ALCALDÍA MAYOR DE BOGOTÁ D.C. Fondo Prevención y Atención Emergencias	CONCEPTO TÉCNICO SOBRE NECESIDAD DE ESTUDIOS DETALLADOS DE AMENAZA Y RIESGO POR FENOMENOS DE REMOCIÓN EN MASA DENTRO DEL TRÁMITE DE LICENCIA URBANÍSTICA	Código:	GPR-FT-10
		Versión:	04
		Fecha de revisión:	21/06/2011

1.1 CONCEPTO TÉCNICO No.	CT-7637
1.2 ÁREA:	Análisis y Mitigación de Riesgos
1.3 COORDINACIÓN:	Estudios y Conceptos Técnicos
1.4 REFERENCIA CRUZADA RADICADO FOPAE:	2014ER10583
1.5 RESPUESTA OFICIAL No.	RO-72756

2.1 SOLICITANTE:	Curaduría Urbana No. 4
2.2 PROYECTO:	"Vivienda" (*)
2.3 LOCALIDAD:	19. Ciudad Bolívar
2.4 UPZ:	68. El Tesoro
2.5 BARRIO O SECTOR CATASTRAL:	Barrio Acapulco I
2.6 DIRECCIÓN:	Carrera 14 B No. 76B – 23 Sur
2.7 CHIP:	AAA0025NZBS
2.8 MANZANA CATASTRAL:	63
2.9 PREDIO CATASTRAL:	01
2.10 ÁREA (Ha):	0.0090 Ha (*)
2.11 FECHA DE VISITA:	27 de agosto de 2014

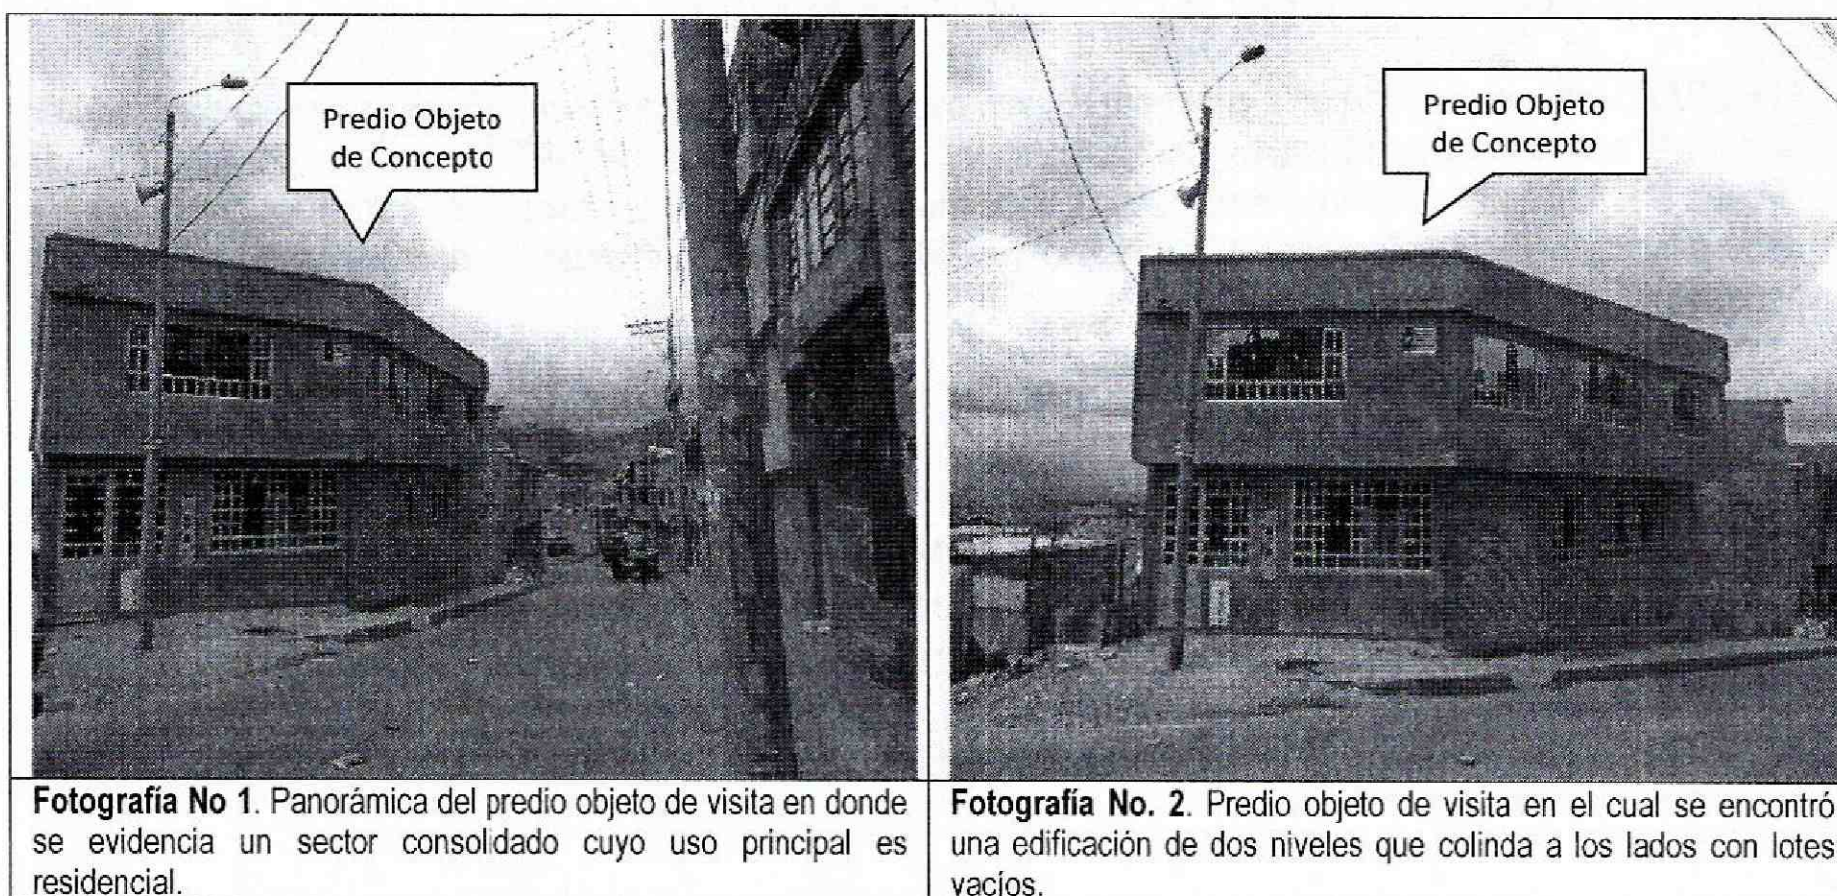
Según el estudio "Zonificación por Inestabilidad del Terreno Para Diferentes Localidades en la Ciudad de Santafé de Bogotá D.C.", (INGEOCIM, FOPAE, 1998), el predio se encuentra en una zona que, desde el punto de vista geológico está sobre el conjunto inferior de la formación Regadera (Teri) en donde se presentan bancos de arenisca con estratificación cruzada y espesores entre 0.5 y 15 metros. Las areniscas alternan con arcillolitas de color gris claro a rosadas y hasta rojizas con espesores que no sobrepasan los 0.3m. El conjunto inferior es un nivel muy resistente que se destaca en la topografía, además de tener areniscas muy friables.

De acuerdo con el estudio mencionado, geomorfológicamente el predio donde se busca desarrollar el proyecto se encuentra emplazado en un área que presenta principalmente un rasgo genético montañoso de control estructural, y se encuentra en una zona donde se pueden encontrar como geoformas crestas redondeadas y pedimentos (I-D), en donde se presentan crestas redondeadas, pendientes regulares, algunas rectas de 8° a 37°, valles de media caña, que se desarrollan en rocas de media a baja resistencia a la denudación, presentando pendientes, en general, suaves. Estas áreas presentan procesos morfodinámicos característicos como lo son deslizamientos, reptación, erosión hídrica concentrada y erosión laminar.

En el mapa de procesos del citado estudio, se cartografiaron procesos de remoción en masa en inmediaciones del predio objeto del presente concepto técnico dentro de los que se rondas intervenidas – rellenos.
